**AVIS RELATIF À LA PROTECTION
CONTRE LES EVENTUELS EFFETS NOCIFS ET NUISANCES
PROVOQUÉS PAR LES RAYONNEMENTS NON IONISANTS
GÉNÉRÉS PAR DES ANTENNES ÉMETTRICES STATIONNAIRES**

Commune : CHATELET - Exploitant : ORANGE

Référence exploitant : 279C1_3 / 30779C1_3 / 40779C1_3/ 50779C1_3

Rapport n° 2212 / 2025

Figure 1 : Vue en plan des lieux de séjour et des points de contrôle

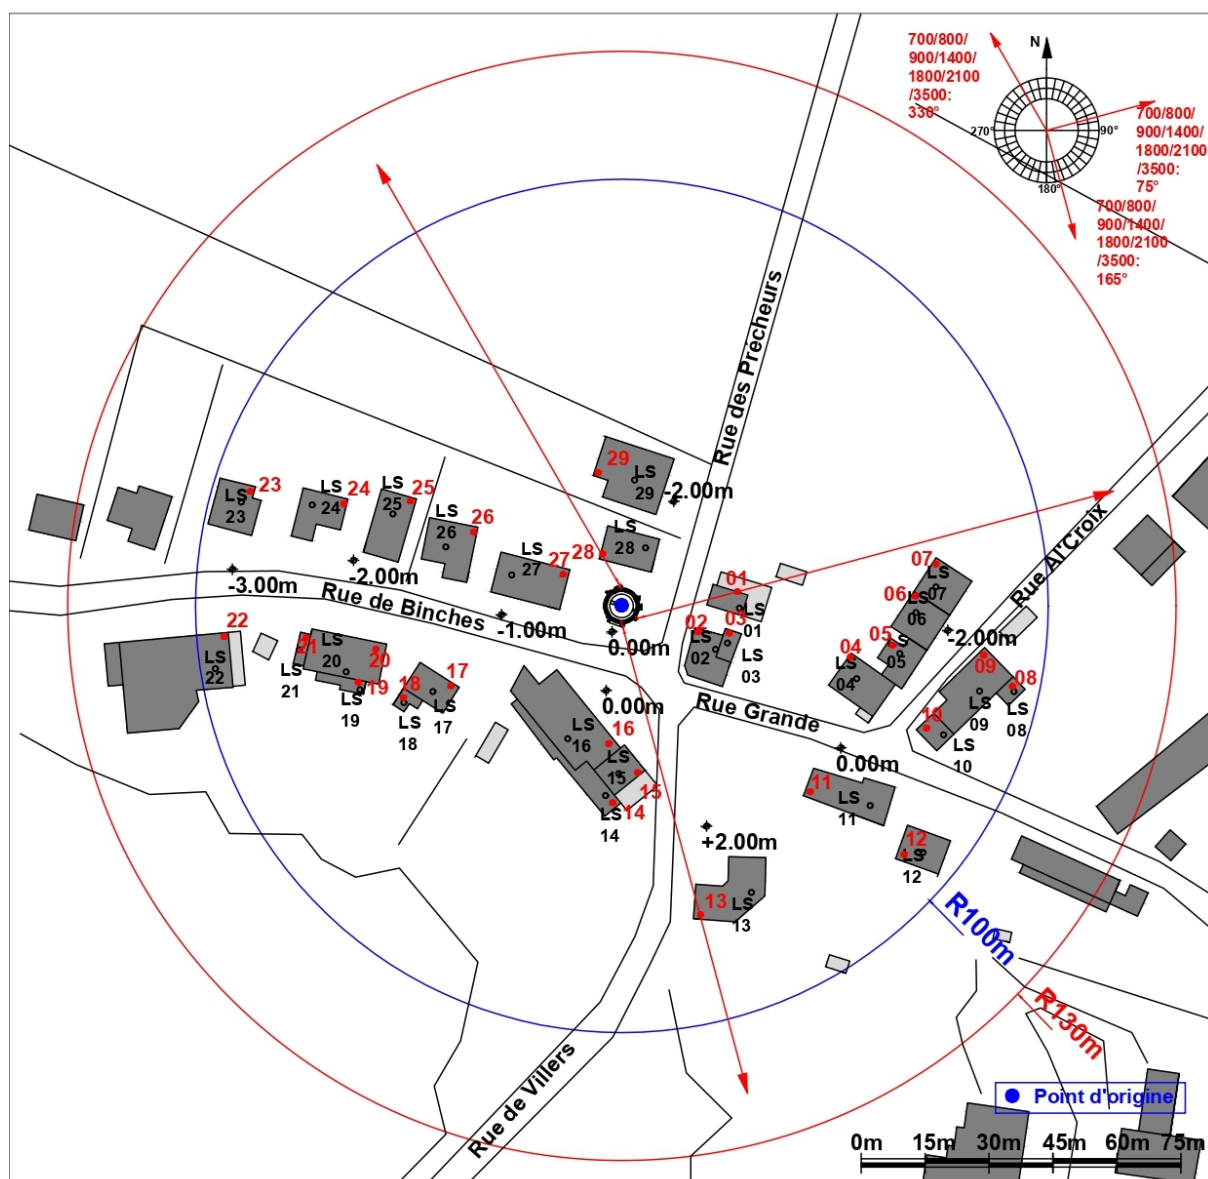
- le numéro du point de contrôle repris sur un des plans de la figure 1;
- le numéro du LS dans lequel se trouve le point de contrôle de la 1^{ère} colonne ;
- l'atténuation d'obstacle prise en compte pour le calcul de l'indice d'exposition dans le LS ;
- le résultat du calcul de l'indice d'exposition.

En ce qui concerne les antennes de l'installation mentionnées dans le tableau 1, la distance maximale à laquelle la limite pourrait être atteinte, à l'extérieur, est égale à 92,4 m. S'il n'y a pas de LS à une distance inférieure, les antennes respectent forcément la limite d'immission.

Dans le cas des LS situés à l'intérieur des bâtiments, une atténuation d'obstacle est prise en compte et il en résulte que la distance maximale à laquelle la limite pourrait être atteinte se réduit à 66,7 m.

Les résultats de l'évaluation décrite au paragraphe 4 indiquent que les antennes émettrices stationnaires de l'installation faisant l'objet du présent avis ne produisent pas, dans un lieu de séjour, un rayonnement électromagnétique maximum supérieur aux limites fixées à l'article 4 du décret.
